ПРОБКИ РЕЗЬБОВЫЕ С НАСАДКАМИ С УКОРОЧЕННЫМ  
ПРОФИЛЕМ ДЛЯ ТРУБНОЙ ЦИЛИНДРИЧЕСКОЙ  
РЕЗЬБЫ ДИАМЕТРОМ от  $1\frac{3}{4}$ " до  $3\frac{3}{4}$ "

ГОСТ  
18926—73

Изменение № 1 ГОСТ 18926—73 Пробки резьбовые с насадками с укороченным профилем для трубной цилиндрической резьбы диаметром от 1  $\frac{3}{4}$ " до 3  $\frac{3}{4}$ ".  
Конструкция и основные размеры

Черт. 2

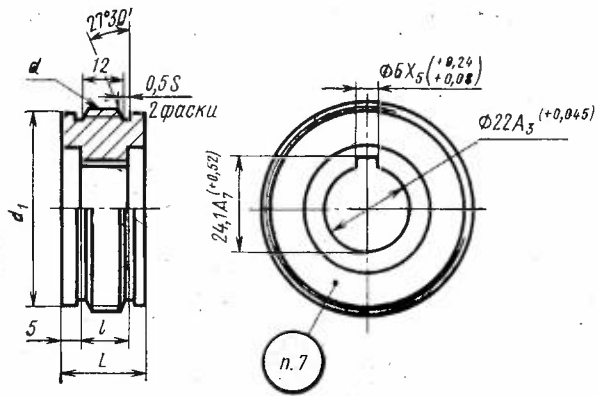
Пункт 3. Чертеж 2. Заменить обозначение полей допусков:  $X_5$  на  $B_{12}$ ,  $A_7$  на  $H_{14}$ ,  $A_3$  на  $H_9$ ;
